**BARRAGE DU LAC ROUND**  
**CONTRAT N° 1 – FABRICATION D’UN GARDE-CORPS**  
**CONTRAT : 4547-928-7R1-0-C1**

Questions et réponses

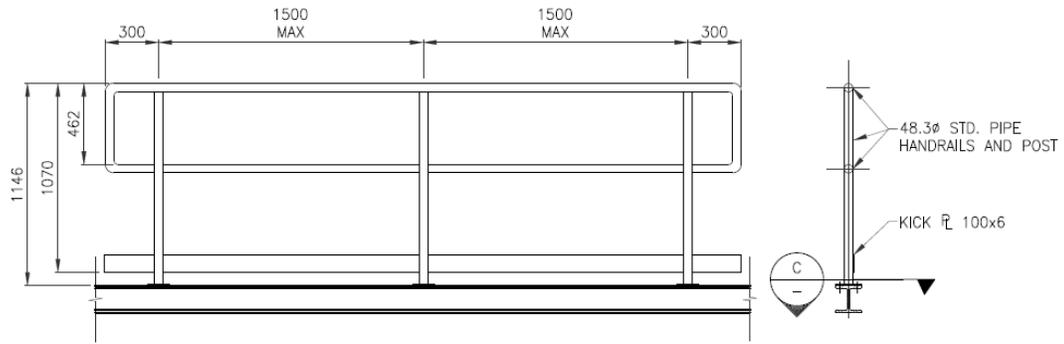
**Q1** – Le dessin 209170 -5/8 indique seulement qu’il y a 9 unités de garde-corps typique, comme le dessin 6/8, mais le dessin 7/8 montre une barrière pivotante. La barrière est-elle requise? Dans l’affirmative, à combien d’endroits?

**R1** – Deux barrières sont requises. Le nombre et l’emplacement des barrières sont indiqués sur le dessin 209169 (se reporter à la note **BARRIÈRE PIVOTANTE À CHAQUE EXTRÉMITÉ, VOIR LA FEUILLE 172 POUR OBTENIR DES PRÉCISIONS**). Consulter la photo ci-jointe pour voir les dispositions générales de la barrière.
